Centrale di Leri Cavour di Trino

Progetto di installazione nuova unità a gas per la Centrale Termoelettrica di Leri Cavour di Trino sita nel Comune di Trino

Integrazioni volontarie a seguito di richieste di chiarimento emerse nel corso della Conferenza dei Servizi del 18 dicembre 2020

Figura 4: Carta degli elementi strutturali della rete ecologica

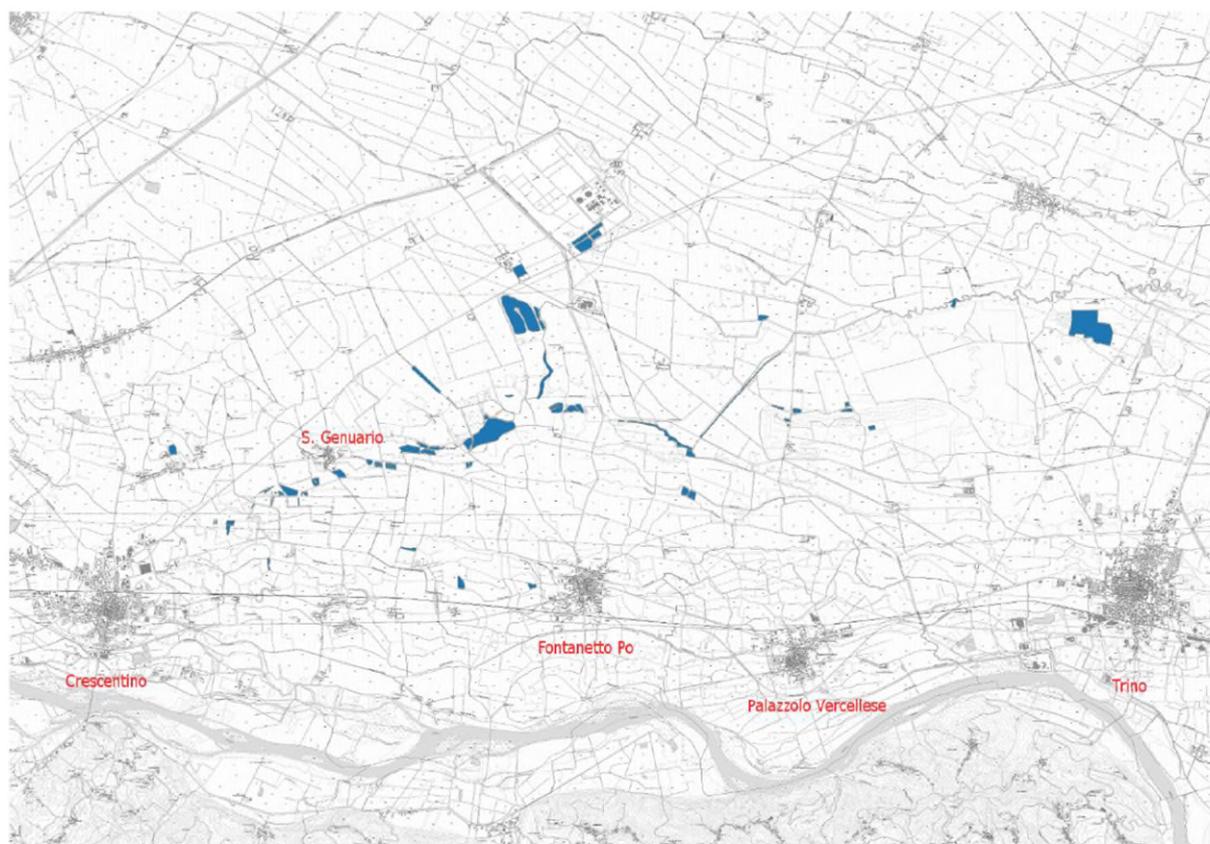
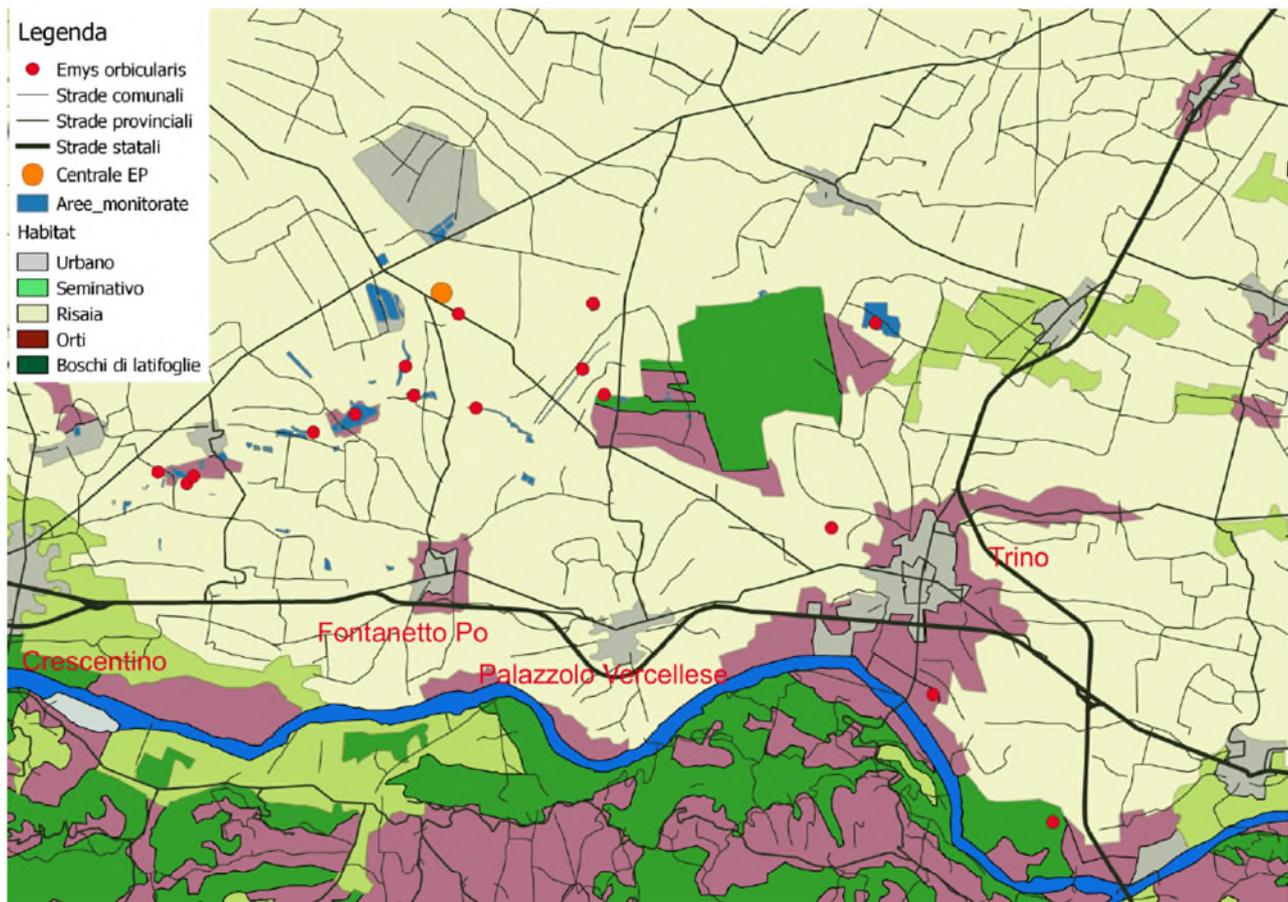
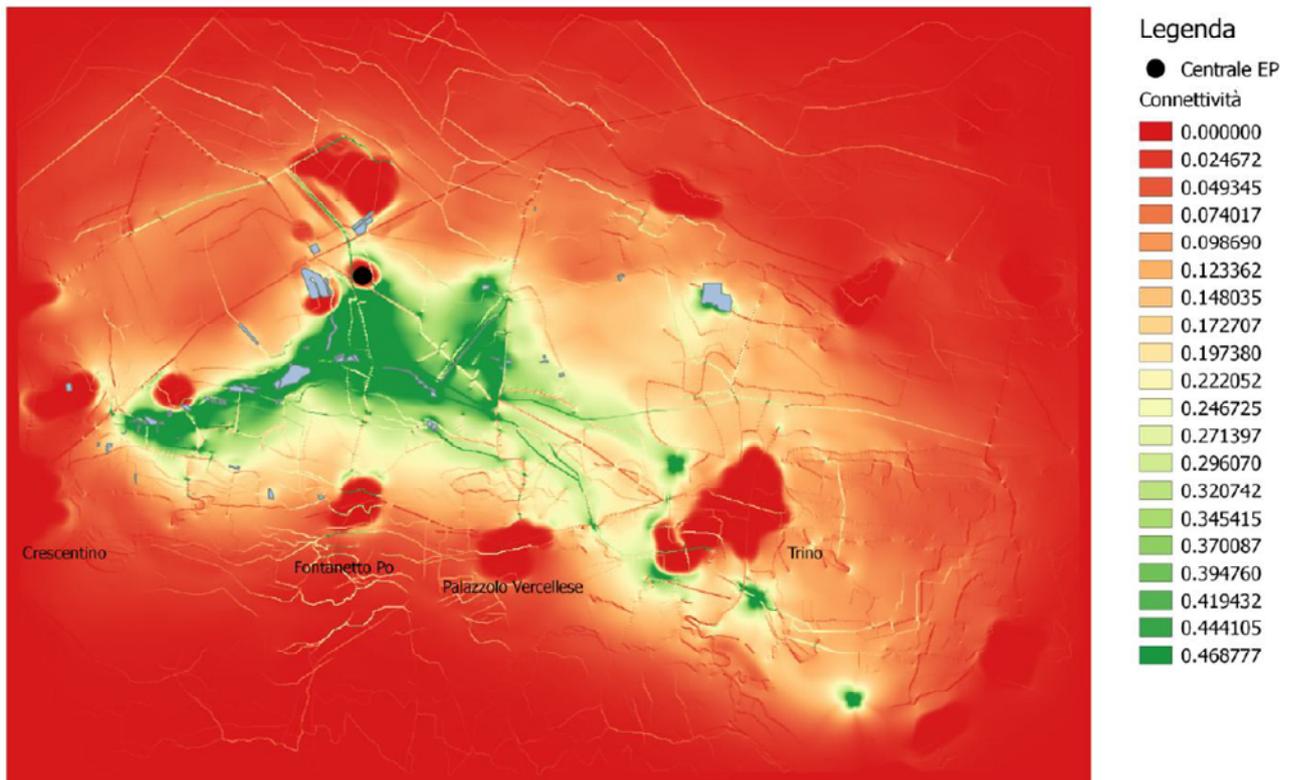
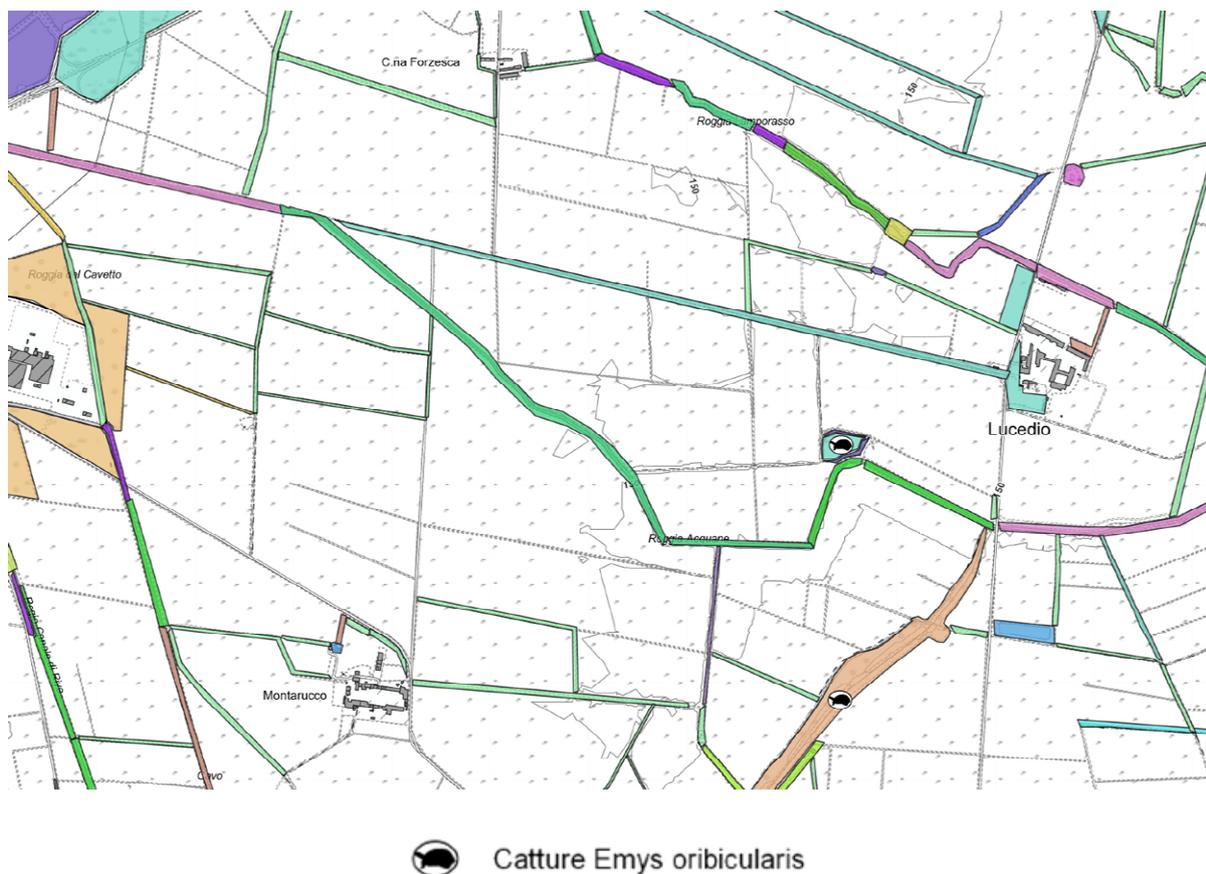
- 7. E' necessario approfondire gli effetti prodotti dagli scarichi e approvvigionamenti idrici nelle acque superficiali, che interferiscono negativamente sulla qualità/quantità delle acque della roggia Acquanera. Tale roggia è alimentata da acque di risorgiva originate dall'area di fontanili che si trovano a monte nella ZPS "Risaie Vercellesi" e confluisce, a breve distanza dalla centrale, nel Rio Lamporo, che alimenta le zone umide della ZSC e ZPS IT1120002 "Bosco della Partecipanza di Trino". La roggia Acquanera è un asse importante della rete ecologica locale, attentamente studiata nell'ambito di progetti finanziati con fondi pubblici (ad*

es. progetto Wetnet, Misura 323 PSR Regione Piemonte, Provincia di Vercelli, ecc..) e ospita la popolazione più a nord di *Emys orbicularis* (la Testuggine palustre europea) specie contenuta nell'allegato 1 della Direttiva 92/43/CEE (e s.m.i.), di cui l'area in esame costituisce il più importante sito regionale. I risultati di questi studi condotti dal Parco del Po vercellese alessandrino e da Arpa Piemonte sono pubblici e devono essere considerati nell'ambito dello Studio di incidenza, per le valutazioni degli effetti/impatti;

Come sopra descritto, il punto di scarico nella Roggia Acquanera non sarà modificato rispetto alla situazione attuale e le portate scaricate saranno inferiori, garantendo la sostanziale invarianza idraulica della Roggia Acquanera rispetto alla preesistente condizione, riferita al funzionamento della Centrale ora in corso di demolizione.

Nella configurazione futura, si prevede il rispetto dei limiti di emissione e della variazione massima di temperatura dello scarico in corso d'acqua imposti dal Decreto Legislativo 152/06 e ss.mm.ii. alla Parte III. Il rispetto di tali limiti allo scarico verrà periodicamente verificato secondo quanto indicato nel Piano di Monitoraggio e Controllo che sarà predisposto in seno all'AIA.

Inoltre la distanza di oltre 3 km dal punto di scarico dei sistemi interconnessi con il corso d'acqua nei quali sono stati osservati esemplari di *Emys orbicularis* garantisce ancora di più il mantenimento dello status ecologico delle acque.

Per tali ragioni non sono prevedibili impatti significativi negativi sulla specie indagata.

Figura 5: Localizzazione delle ex vasche Enel rispetto al sito di impianto e alle aree di cantiere

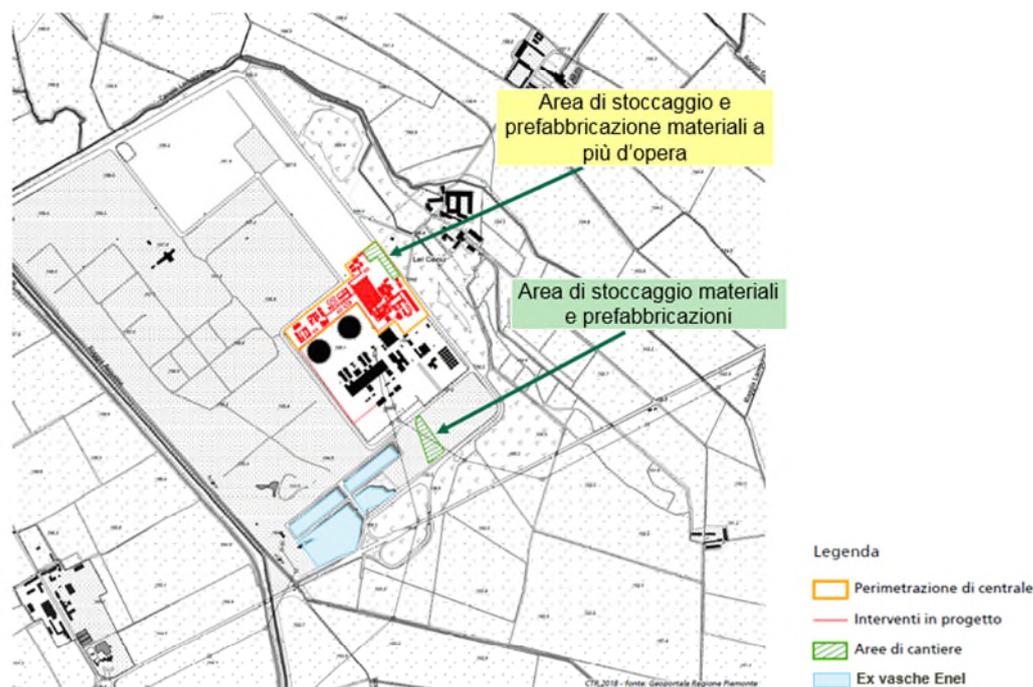
9. *Devono essere approfondite le interferenze, correlate sia alla fase di cantiere che alla fase di esercizio della centrale, nei confronti della zona umida interna all'area di centrale, che sebbene esterna ai Siti Natura 2000, ospita specie di interesse conservazionistico (contenute nell'all.I della Direttiva 79/409/CEE e della Direttiva 2009/147/CE). Per facilitare il reperimento dei dati relativi alla zona umida interna e alla garzaia che si è insediata nel corso degli anni, alleghiamo una nota del Centro di riferimento dell'avifauna planiziale. Nei confronti della zona riproduttiva che si instaura nell'area, sussiste un concreto rischio di incidenza per la vicinanza della strada di cantiere dai siti di nidificazione che risulta dell'ordine di pochi metri. Deve essere verificata anche la posizione di ingresso e uscita degli uffici, che non dovrebbe interferire con l'area sensibile;*

L'area delle ex vasche Enel, sita a circa 400 m dall'area di progetto, oggi interessata dalla presenza di specie di interesse conservazionistico, risulta esterna alle aree di intervento

e non sarà direttamente interessata dalle opere. Non si determineranno quindi fenomeni di sottrazione di habitat faunistico né di ecosistemi connessi con l'occupazione di suolo.

Eventuali interferenze potranno generarsi durante la realizzazione dell'impianto in relazione alle emissioni acustiche e al traffico indotto dai mezzi e macchinari per l'approvvigionamento del cantiere, data la prossimità delle aree con la viabilità di accesso al sito e ad un'area di cantiere destinata a deposito di materiali, sita a circa 70 m dalle vasche (Figura 5).

La portineria e gli uffici nella fase di cantiere e di esercizio saranno ubicati a notevole distanza dall'area dei laghetti, si veda lo schema seguente.

Per la realizzazione del nuovo impianto è stata prevista una viabilità, sia per la fase di cantiere che nella fase di esercizio, che si sviluppa secondo il percorso (in colore rosso), rappresentato nello schema indicativo seguente.

Limitatamente al breve tratto evidenziato (in giallo), sarà prevista se necessario una barriera schermante per salvaguardare le garzaie che potrebbero essere presenti in prossimità di tale area ristretta.

Figura 7: Nuova unità TO3 in ciclo semplice (Fase 1 – OCGT) - Curve isofoniche di immissione specifica nell'area circostante all'altezza di 4 m dal suolo

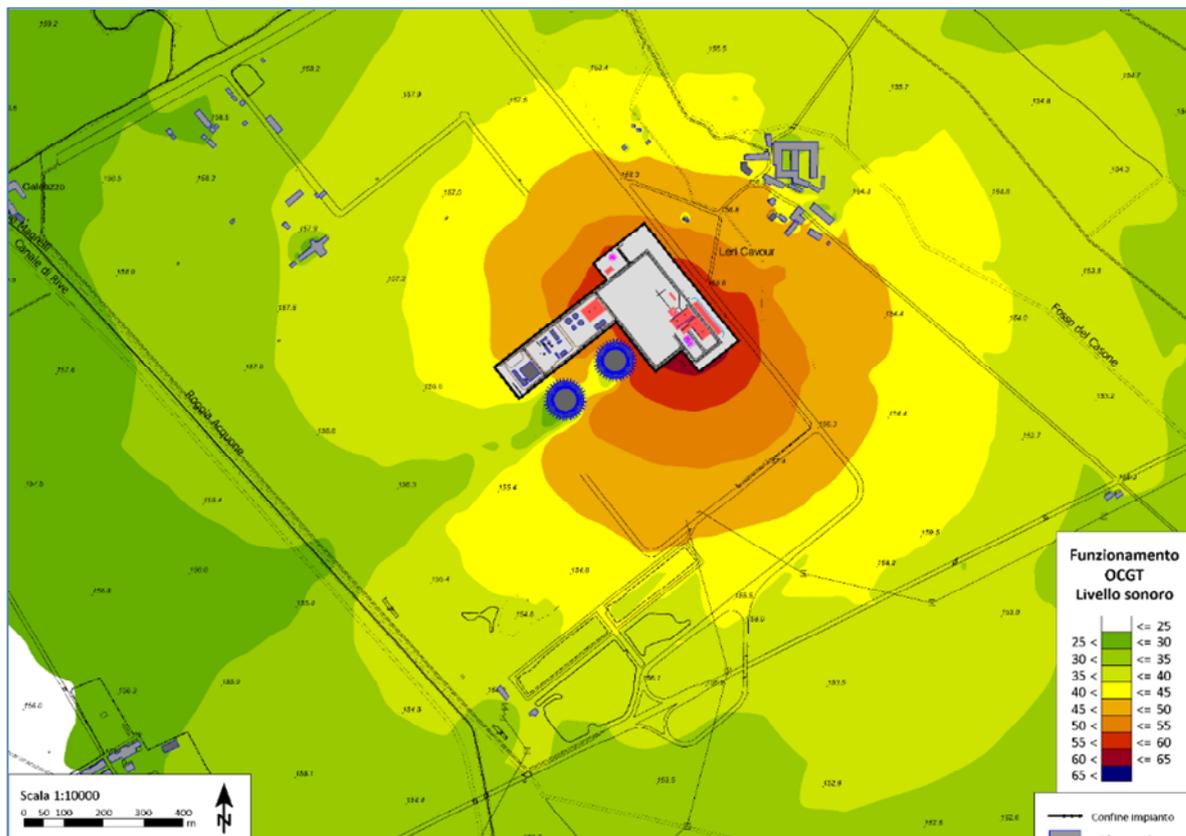
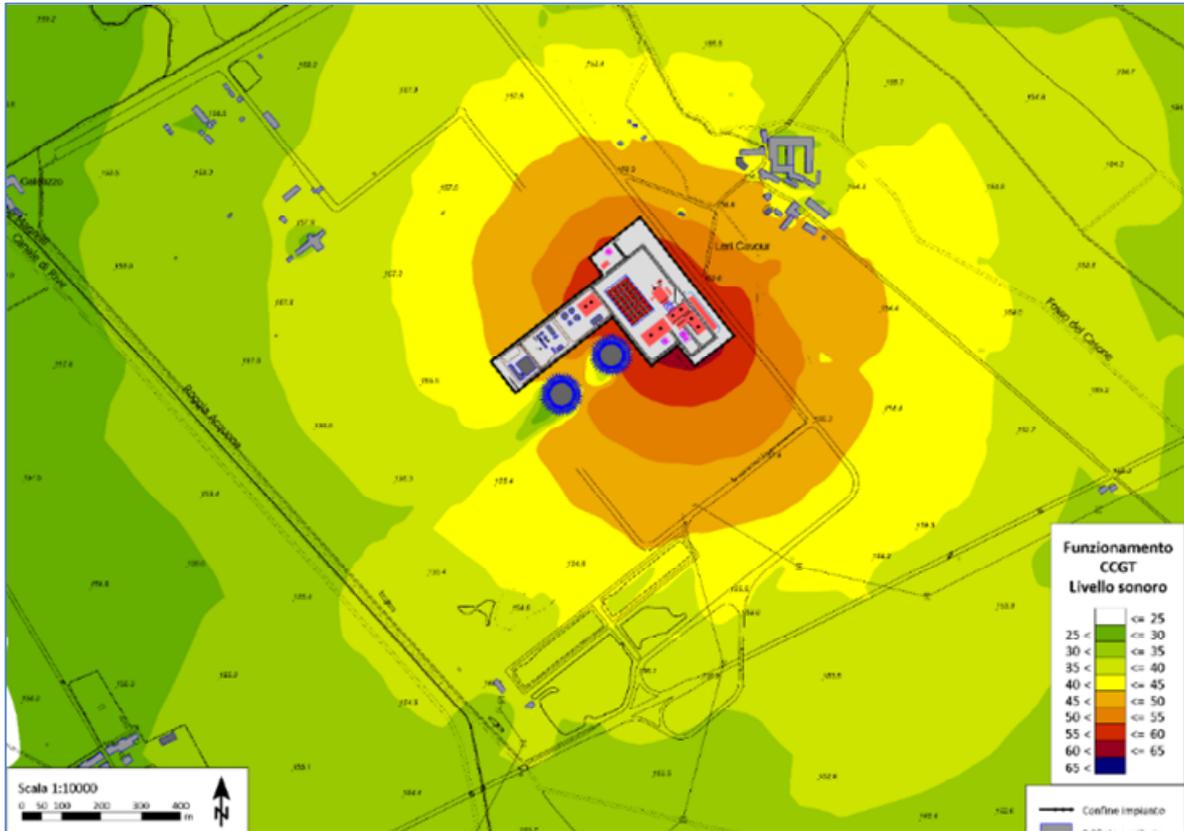
10. Lo studio di Incidenza sembra minimizzare (pag.74/90) l'interesse della zona esterna ai Siti natura 2000 dal punto di vista trofico e riproduttivo per le specie faunistiche presenti nell'area. Oltre a quanto già detto circa *Emys orbicularis*, non vengono presi in considerazione la presenza e l'uso trofico e riproduttivo delle aree circostanti l'area industriale. L'area trofica vicino a Leri Cavour è esposta all'impatto delle emissioni acustiche in fase di esercizio, in quel punto attorno a livelli critici di 50dB. Merita inoltre ricordare l'importanza del sito boschivo sviluppatosi all'interno del sito industriale, oggetto del progetto fotovoltaico, che è diventato un importante nodo della rete ecologica. La presenza dell'area boscata deve essere tenuta in considerazione quando si valutano le connessioni con altri elementi della rete ecologica.

La simulazione modellistica previsionale del rumore prodotto dalla nuova unità TO3 nelle due fasi di esercizio (in ciclo aperto e in ciclo combinato) è stata condotta sia in termini puntuali, presso i singoli ricettori rappresentativi degli edifici circostanti, che in termini estensivi su tutta l'area attorno alle installazioni, mediante la produzione delle curve isofoniche d'immissione specifica e verificando il rispetto dei limiti di legge definiti dalla zonizzazione acustica.

Come rappresentato nelle seguenti Figure, relative alle due configurazioni di esercizio previste, l'isofona relativa al valore di 50 dB ricade esclusivamente nell'immediato intorno del perimetro del futuro impianto, ad una distanza massima di circa 250 m in direzione Sud.

In tali aree sono presenti le infrastrutture del precedente impianto, oggi in corso di demolizione e non si rilevano aree trofiche di particolare pregio. L'isofona relativa ai 50 dB non interesserà le aree interessate da bosco di invasione né le aree delle ex vasche Enel, oggi interessate dalla presenza di specie ornitiche di pregio.

Non sono quindi prevedibili alterazioni dell'uso trofico e riproduttivo delle aree circostanti il nuovo impianto.

Figura 9 – Perimetrazione aggiornata del Bosco delle Sorti della Partecipanza di Trino - Paesaggio rurale storico

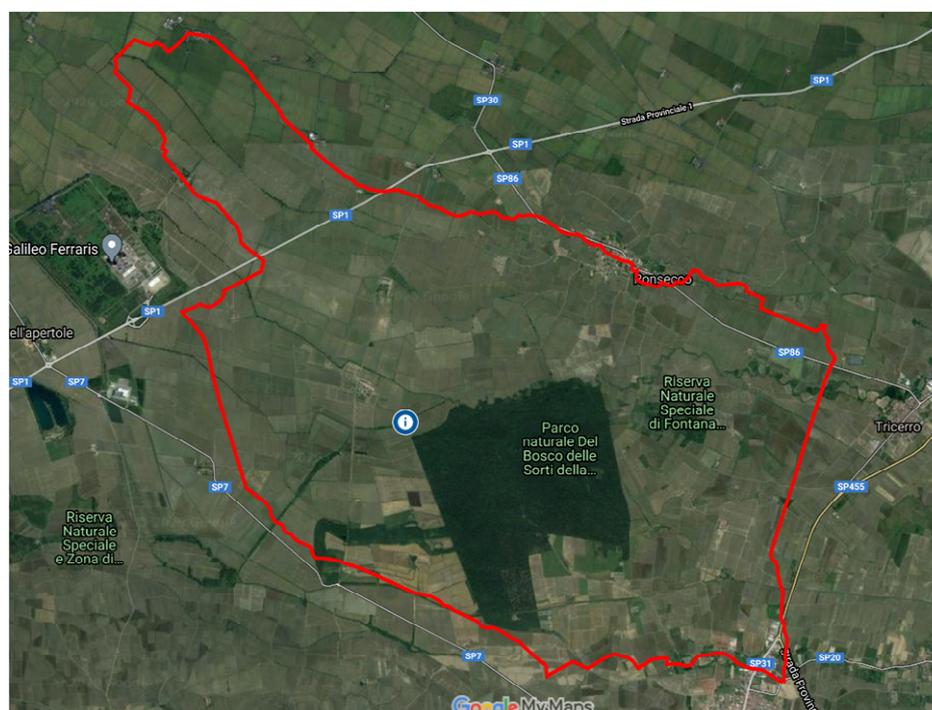
14. Ulteriori approfondimenti in merito al paesaggio rurale storico del bosco delle Sorti della Partecipanza di Trino delle risaie come definito dal Ministero dell'Agricoltura

La descrizione riportata nella Relazione Paesaggistica (Doc. CESI C0014936) e nello Studio di Impatto Ambientale (Doc. CESI C0014930), riferita alla caratterizzazione del paesaggio esistente, si integra con quanto di seguito riportato, relativo al "Paesaggio rurale storico del bosco delle Sorti della Partecipanza di Trino", rientrante nel più ampio "Catalogo nazionale dei paesaggi rurali storici", redatto all'interno della Rete Rurale Nazionale, ossia il programma con cui l'Italia partecipa al più ampio progetto europeo (Rete Rurale Europea - RRE) che accompagna e integra tutte le attività legate allo sviluppo delle aree rurali per il periodo 2014-2020.

All'interno del più ampio perimetro del paesaggio rurale dell'area in cui ricade il Bosco della Partecipanza, Arpa Piemonte, il Comune di Trino, l'Ecomuseo delle Terre d'Acqua e l'Ente del Parco Bosco delle Sorti della Partecipanza hanno individuato ulteriori elementi di interesse paesaggistico, con l'obiettivo di includere il sistema delle Grange storiche del paesaggio risicolo che circonda il bosco stesso.

Figura 10 - Castel Merlino – Schema

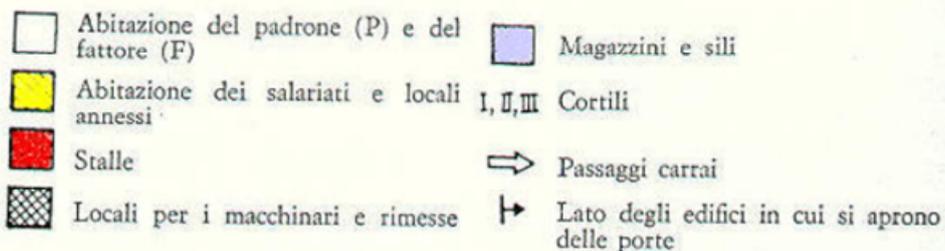
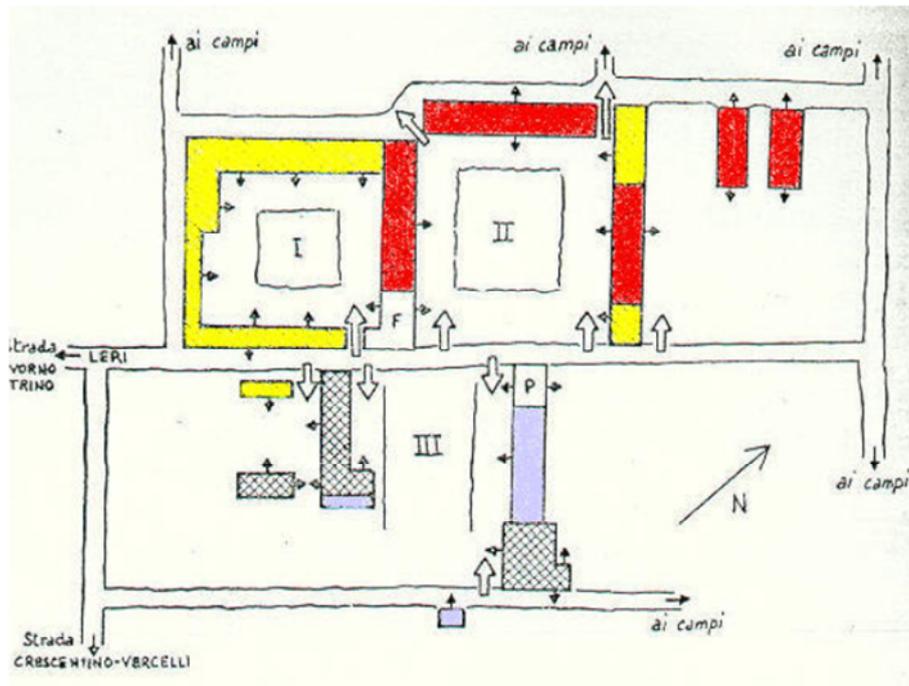
15. Ulteriori approfondimenti sulla grangia di Castelmerlino, anch'essa facente parte del sistema delle grange, come quella di Lucedio

La descrizione del contesto paesaggistico storico e naturale interessato dagli interventi in progetto riportata nella Relazione Paesaggistica (Protocollo C0014936 "Centrale Termoelettrica "Leri Cavour" di Trino. Installazione di una Nuova Unità a gas. Relazione paesaggistica) e nello Studio di Impatto Ambientale (Protocollo C0014930 "Centrale Termoelettrica "Leri Cavour" di Trino. Installazione di una Nuova Unità a gas. Studio di Impatto Ambientale (art.22 D. Lgs. 152/2006 e ss.mm.ii.) riferita alla caratterizzazione del paesaggio esistente, cita diffusamente il sistema delle grange vercellesi, nel quale è ricompresa la grangia di Castelmerlino.

Ad ulteriore integrazione di quanto riportato nei documenti e facendo seguito ad una richiesta di approfondimenti emersa nel corso della Conferenza dei Servizi del 18/12/2020, si presenta quanto segue.

Il progetto non modificherà le relazioni visive oggi esistenti. I complessi edilizi riconosciuti di valore culturale storico-architettonico rurale hanno caratteristiche di borghi o grange, ossia strutture urbanistico-edilizie concepite con corte/piazza interna/al centro in cui concentrare le attività sociali, lavorative, ecc. pertanto i nuovi volumi saranno visibili o parzialmente visibili, ma solo dalle aree esterne ai borghi o alle grange e pertanto non saranno sostanzialmente mutati gli assetti percettivi e scenici concepiti nella loro originaria forma urbanistico/edilizia.
